Objet Conformité incendie

Adresse objet demande Résidence «GALIEN»  
Boulevard de la Constitution, 47 - 55  
4020 Liège

Phase - document Rapport de visite

## Procès-verbal de visite

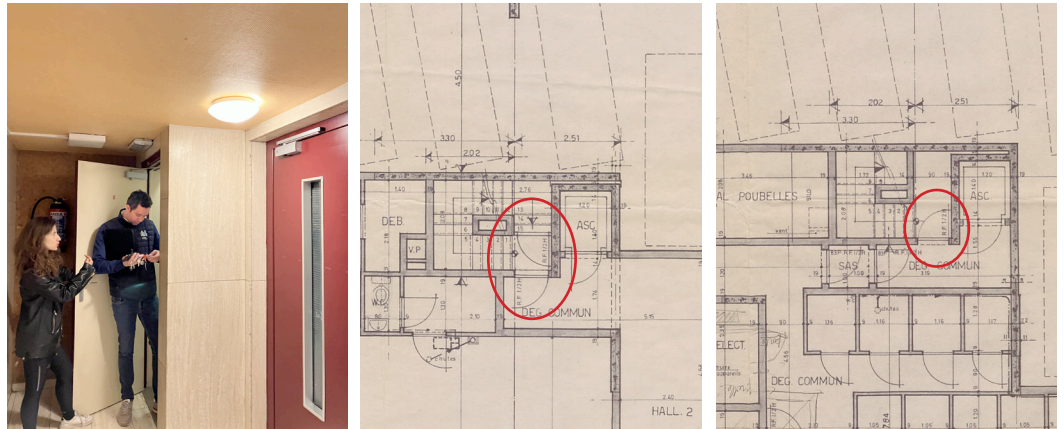
En ce qui concerne les paliers, on remarque la présence de portillons métalliques de vide-poubelles ainsi que de panneautage d'obturation de percements supposés. Les vide-poubelles n'étant plus en fonction et n'assurant pas le respect du bon compartimentage, les portillons seront supprimés et les percements obturés. Les panneautages d'obturation ne sont pas présents et pas identiques sur chaque paliers. Les observations sont les suivantes:

- palier +8: Obturation par plaque supposée de type PROMAT conforme. A vérifier.
- palier +7: Obturation par plaque supposée de type PROMAT conforme. A vérifier.
- palier +6: Absence de tout percement et de présence de plaque d'obstruction.
- palier +5: Obturation par plaque supposée de type PROMAT conforme. A vérifier.
- palier +4: Absence de tout percement et de présence de plaque d'obstruction.
- palier +3: Obturation par plaque dont le matériaux semble différents des plaques PROMAT supposées observées aux étages inférieurs. Constitution du panneau à vérifier par sondage.

On s'assurera que chaque plaque d'obturation possède bien les caractéristiques RF EI 60 en vue d'être conforme. Si tel n'est pas le cas, le placement d'une fermeture adéquate sera réalisé. Il est demandé au Syndic de pouvoir retrouver la trace et le moment de ces interventions de placement de cadres et de panneaux d'obturation sur les paliers.

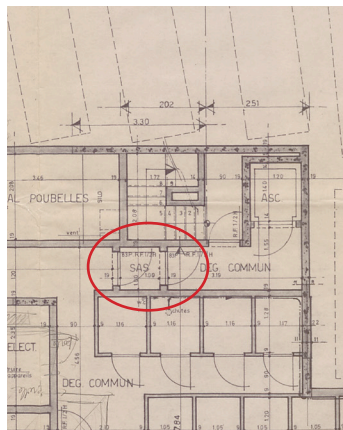
Au rez-de-chaussée, on retrouve une porte RF séparant le hall de la cage d'escalier. Une seconde porte permet la séparation de la cage d'escalier des niveaux supérieurs par rapport à la volée descendante vers le sous-sol. Au sous-sol, au pied de la volée d'escalier, une nouvelle porte permet également la séparation de la cage d'escalier par rapport au palier de cet étage. Au vu de la demande de la représentante de la copropriété présente lors de la visite, il y a lieu de rationaliser le nombre de portes et leur placement.

En vue de répondre à cette demande tout en se conformant aux normes incendie, il pourrait être envisagé de supprimer la porte placée entre le hall commun de rez-de-chaussée ainsi que la porte placée entre le bas de la volée d'escalier et le palier/hall du sous-sol. Il est alors toutefois inévitable de conserver la porte située en amont de la volée d'escalier descendante vers le sous-sol et qu'elles soit bien pourvue des caractéristiques RF30' exigées.

Au sous-sol, sur le palier d'accès à la cage d'escalier et à l'ascenseur, le compartimentage pourrait également conforme au vu de nombre de porte actuellement en place. Il apparaît toutefois que ces portes ne sont pas RF30'. On procédera donc au remplacement de celles-ci par un bloc porte RF30' sollicité à la fermeture. Cependant, toujours dans la logique de minimiser le franchissement de ces portes tant en respectant les normes, il est possible de supprimer une des deux portes (au choix) situées entre la partie du sas d'ascenseur et la partie des caves.

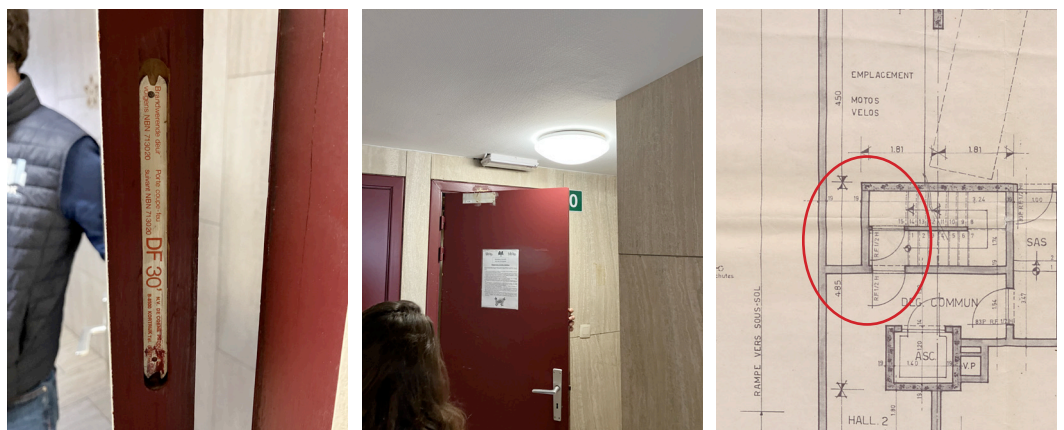
Toutefois, sur certaines portes d'accès aux paliers comme pour le +7 et le +5, on remarque un renforcement avec la mention d'une porte RF30' établie suivant le NBN 713.020. Après contrôle, et bien que vétustes, ces portes peuvent toujours bien être considérées comme conformes. Leur remplacement ne sera donc pas envisagé.

- Un local de compteurs gaz:

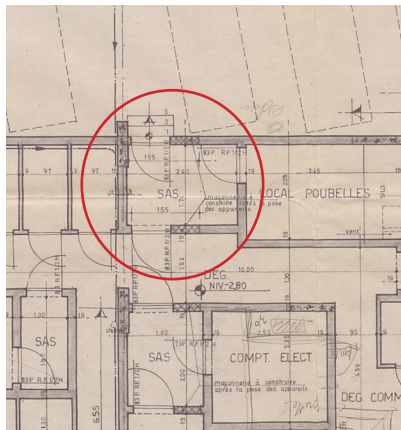
L'accès à ce local est réalisé à partir d'une porte RF30' conforme bien que vétuste. La ventilation haute de ce local est assurée par le soupirail donnant sur l'espace de trottoir en façade à rue. Cependant, aucune ventilation basse n'est présente. On veillera à la mise en place de celle-ci. Le percement du soupirail étant encombré par une ancienne canalisation de gaz, il faudra que cette dernière soit démontée afin de pouvoir réaliser les ouvrages de ventilation adéquats du local.

## LE PARKING EN SOUS-SOL

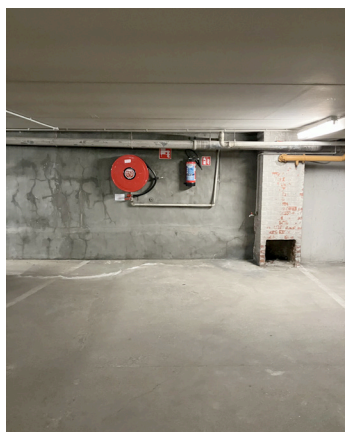
On constate deux gaines de ventilation situées de part et d'autre de l'espace de parking. Les percements de ces gaines sont réalisées en partie basse. Or, dans le cas d'un dégagement de fumées, celles-ci s'établissent en hauteur. Afin de favoriser la bonne extraction des fumées, il y aurait lieu de percer la partie supérieure des gaines.

Aussi, la porte de garage devra être équipée d'un système de débrayage ainsi que de l'ensemble de ses accessoires. On pourvoira également cette porte d'une ouverture par badge.

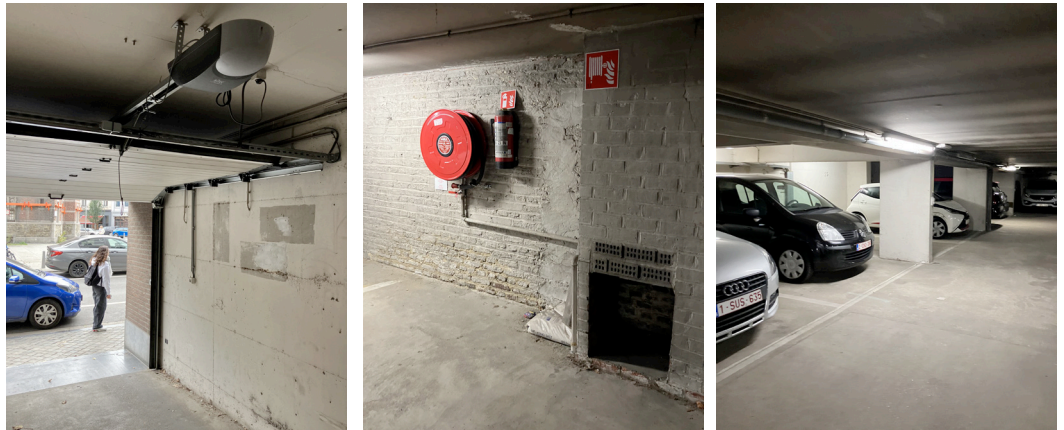
Tout comme pour le sous-sol, on remarque le prolongement des deux gaines de ventilation situées de part et d'autre de l'espace de parking. Les percements de ces gaines sont réalisées en partie basse. Or, dans le cas d'un dégagement de fumées, celles-ci s'établissent en hauteur. Afin de favoriser la bonne extraction des fumées, il y aurait lieu de percer la partie supérieure des gaines.

Aussi, la porte de garage devra être équipée d'un système de débrayage ainsi que de l'ensemble de ses accessoires. On pourvoira également cette porte d'une ouverture par badge.
